Jetter

Technische Information
Versions-Update

15. Juni 2005

**JX6-CON1 / JX6-CON+ Änderungen
von Version 3.001 bis Version 3.033**

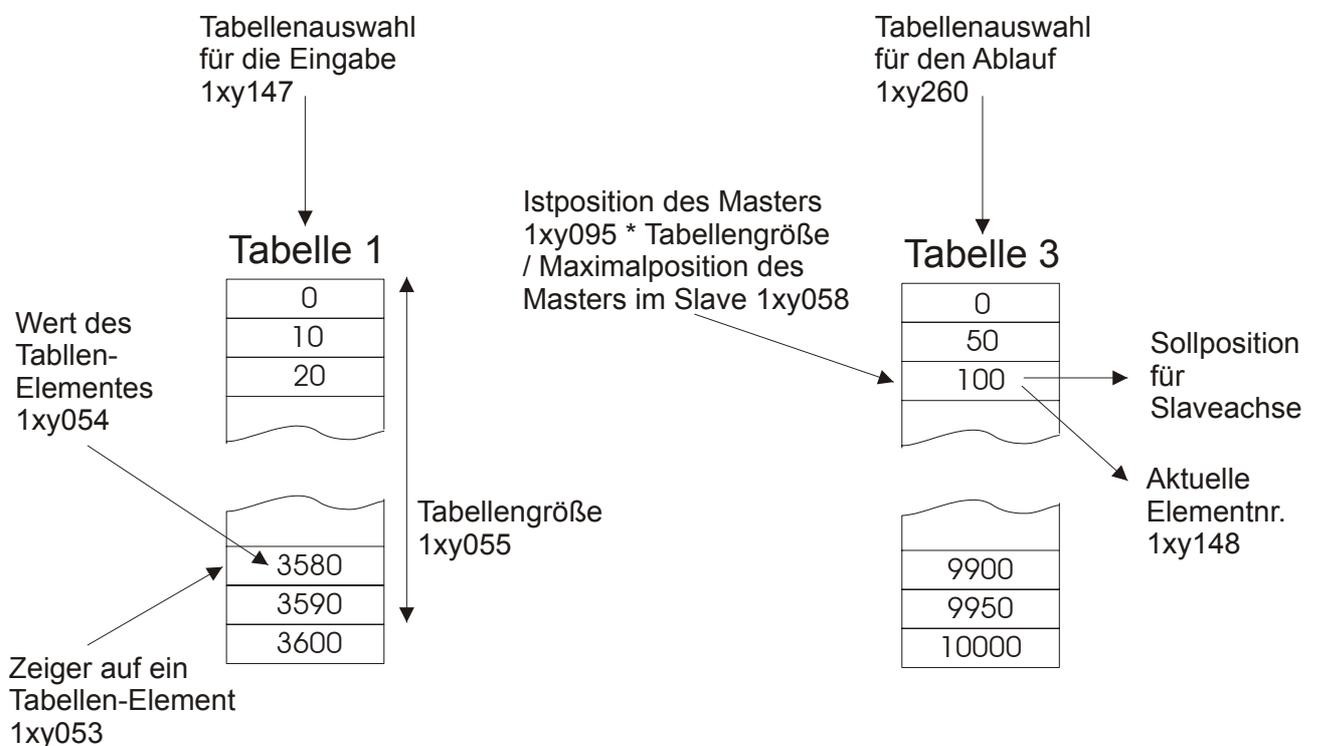
- (3.004) Ab dieser Version können die Tabellen getrennt eingegeben und abgearbeitet werden. Das bedeutet, es ist möglich während dem Ablaufen einer Tabelle eine andere einzugeben. Mit dem neuen Register 1xy260 kann die Tabellenauswahl für den Ablauf gemacht werden.

Die nachfolgende Skizze verdeutlicht die Eingabe und den Ablauf unterschiedlicher Tabellen:

Wie bei den vorherigen Versionen sind unterschiedliche Tabellengrößen zulässig. Solange das Register 1xy260 nicht beschrieben wird, wird das Register 1xy147 als Tabellenauswahl für den Ablauf benutzt.

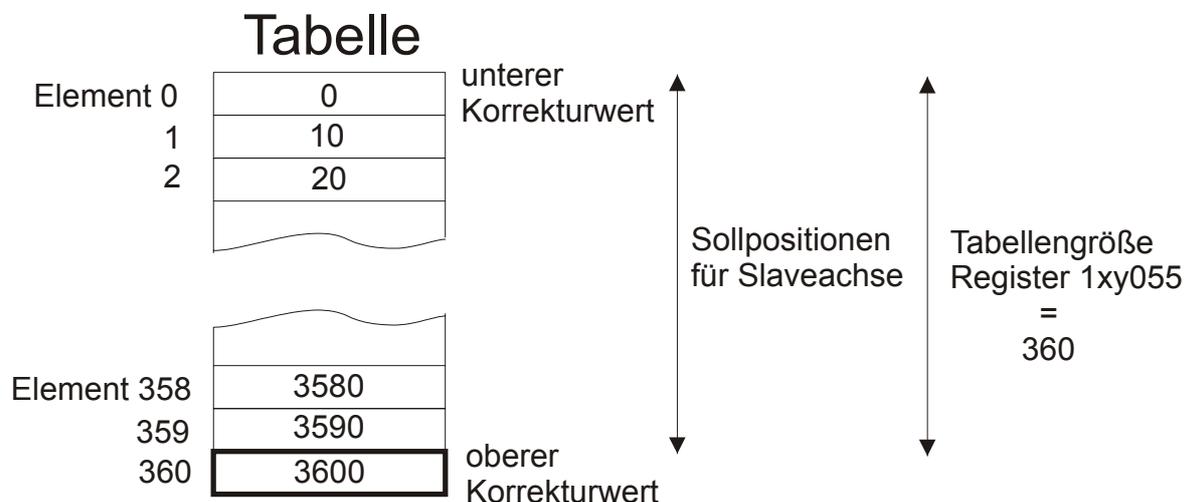
- (3.001) Die Verwendung der Beschleunigungsbegrenzung (Register 60) bei Nachlaufregler hatte nur in eine Richtung funktioniert.
- (3.002) Bei der Aufzeichnung der Istposition beim JetSym- oder Sympas-Oszi konnte es zu falschen Werten kommen.
- (3.003) Seit der Version 2.900 konnte es zu einem Fehler beim Anlegen einer Tabelle kommen, wenn zuvor eine Tabelle mit einem zu großen Tabellenzeiger beschrieben wurde.
- (3.004) Seit der Version 2.900 wurde der Korrekturwert beim Überlauf des Tabellenmodus auf das letzte Tabellenelement durchgeführt. Ab dieser Version muß der Korrekturwert wieder als weiteres Element eingegeben werden:

Der Korrekturwert beim Tabellenüberlauf berechnet sich wie folgt:

Korrekturwert

= Wert von Tabellenelement (Register 1xy055) – Wert von Tabellenelement (0)

= 3600 Inkremente – 0 Inkremente = 3600 Inkremente
